Tilbakemelding fra NVE Miljøtilsynet til regulanten Hydro/RSK etter direkte spørsmål fra VTA (vassdragsteknisk ansvarlig) hos regulanten supplert med egne kommentarer.

From: Randi Holme
Sent: tirsdag 8. desember 2020 12.50
To: HYDRO ENERGI AS
Cc: Kari Bråtveit; Agnes Oppistov Lykkebø; Mari Hegg Gundersen
Subject: Tilbakemelding fra NVE - Sideelvar til Røldalsvatnet

Fra: Kari Bråtveit <Kari.Bratveit@hydro.com>
Sendt: fredag 13. november 2020 14:20
Til: NVE <NVE@nve.no>; Agnes Oppistov Lykkebø <Agnes.Oppistov.Lykkebo@hydro.com>
Kopi: Randi Holme <rho@nve.no>; Agnes Oppistov Lykkebø <Agnes.Oppistov.Lykkebo@hydro.com>
Emne: Sideelvar til Røldalsvatnet

Her er t.d. bilete frå Håraelva sitt utløp til Røldalsvatnet.

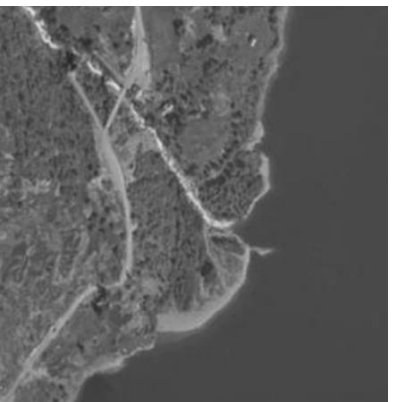
Eg tenkjer at problemstillinga er todelt;

- Utvasking i strandsonen/elvevifta pga. hyppig regulering
- Stor sedimenttransport i Håraelva pga. flaum

Om ein ser på flyfoto frå 1971 og 2019 kan det kan sjå ut som at deler av vifta er erodert bort.

Hydro Energi lurar på i kor stort omfang me er ansvarlege for erosjonsikring av elvevifter/utløp av bekkar kring Røldalsvatnet.
Best regards/ med venleg helsing Kari Bråtveit VTA RSK Hydro Energi Mob.tlf: 977 66 321

Det er **IKKE** vi grunneierne ved utløpet av Håraelva som har sagt/påstått at graving skyldes flommen i 2018. 1971 er mange år etter reguleringa (før-bildet til Kari) – har ingen betydning for svaret til NVE.

Som følge av utbygginga av Røldal-Suldal kraftanlegg er Røldalsvatn er regulert med 17 meter, og dette medfører ein langt større variasjon i vassstanden enn før utbygging. Reguleringa a vatnet kan i seg sjølv føre til erosjonsskadar i reguleringssona, inkludert i utløp avbekkar som renn inn i vatnet, uavhengig av om bekkane er regulerte eller ikkje.

Hydro Energi sitt ansvar omfattar reguleringssona kring heile vatnet, inkludert utløp av bekkar inn i vatnet, uavhengig av om dei er regulerte eller ikkje.

Reguleringssona inngår som ein del av anlegget der Hydro Energi må gjennomførast kartlegging av farer og problemområde, i samsvar med forskrift om internkontroll § 5-6. Med bakgrunn i kartlegginga må risiko for t.d. erosjonsskader vurderast og det skal utarbeidast tilhøyrande planar og gjennomførast tiltak for å redusere risikoforholda.
